改善対策届出一覧表

改善対策届出日: 2001(平成13)年07月26日

届出番号	185	改善対策開始日	2001(平成13)年07月27日
届出者の氏名又は名称	フォルクスワーゲングループジャパン株式会社 代表取締役 梅野 勉 (製作国:ドイツ連邦共和国) (製作者名: フォルクスワーゲン株式会社) 問合わせ先: フォルクスワーゲン カスタマー センター (フリーダイヤル) 0120-993-199 (アドレス) http://www.vw.co.jp/		
不具合の部位(部品名)	1) 制動装置 2) 原動機		
不具合状態にあると認める構造、措置又は性能の状況及びその原因	1) 制動装置のブレーキ倍力機構において、冷間始動時の原動機回転を制御するコンピュータ(ECU)プログラムが不適切であり、始動直後には当該機構に十分な負圧が発生しないのでブレーキのアシスト力が不足するため、ブレーキペダルを踏んだ場合、制動力が不足するおそれがある。 2) 原動機において、原動機回転を制御するECUプログラムが不適切であり、低速走行時に大きくステアリングを操作するなど原動機に高負荷がかかると、最悪の場合、原動機が停止するおそれがある。		
改善対策の内容	1)全車両、原動機ECUを対策品と交換する。 2)全車両、原動機ECUを対策品と交換する。		
不具合件数	1)8件 2)10件	事故の有無	無し
発見の動機	国内の市場情報による。		
自動車使用者及び自動車分解整備事業者に周知させるための措置	・ 自動車使用者:ダイレクトメールで通知する。 ・ 自動車分解整備事業者:日整連発行の機関誌に掲載する。

改善箇所説明図

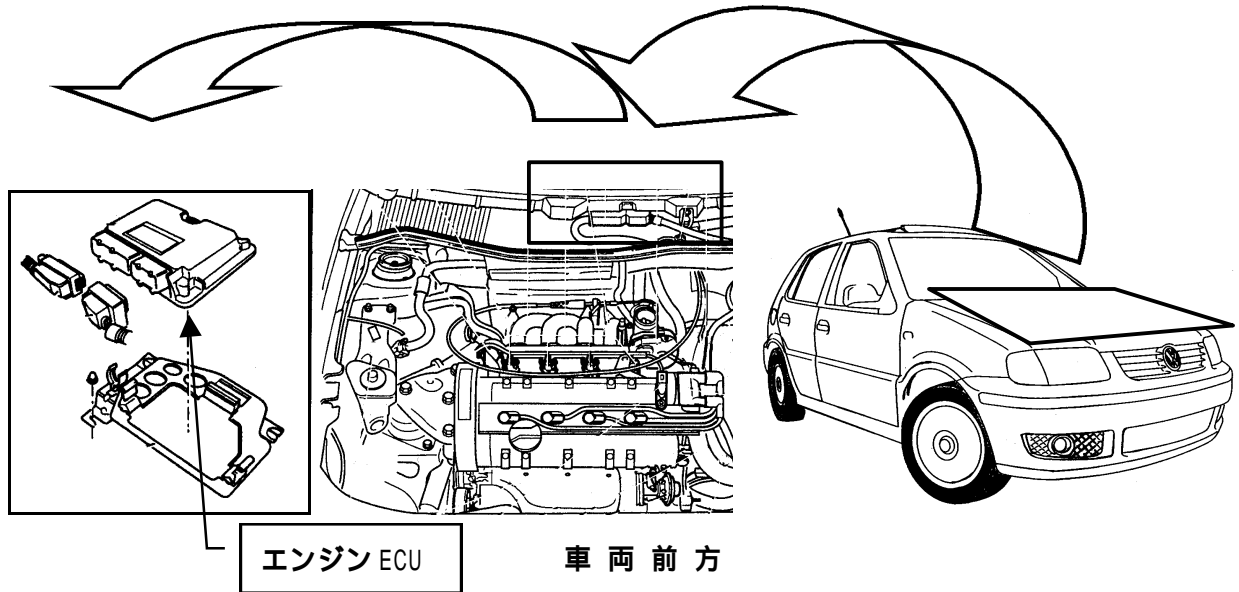
- 1) 制動装置のブレーキ倍力機構において、冷間始動時の原動機回転を制御するコンピュータ（ECU）プログラムが不適切であり、始動直後には当該機構に十分な負圧が発生しないのでブレーキのアシスト力が不足するため、ブレーキペダルを踏んだ場合、制動力が不足するおそれがある。
- 2) 原動機において、原動機回転を制御するECUプログラムが不適切であり、低速走行時に大きくステアリングを操作するなど原動機に高負荷がかかると、最悪の場合、原動機が停止するおそれがある。

- 1) 全車両、原動機ECUを対策品と交換する。
- 2) 全車両、原動機ECUを対策品と交換する。

エンジン ECU に打刻されたバージョン No 打刻
不具合品	3 1 5 0
対策品(交換不要)	3 7 1 3

原動機後方バルクヘッドの車台番号打刻の右側に白色または黄色の識別マークを塗布する。
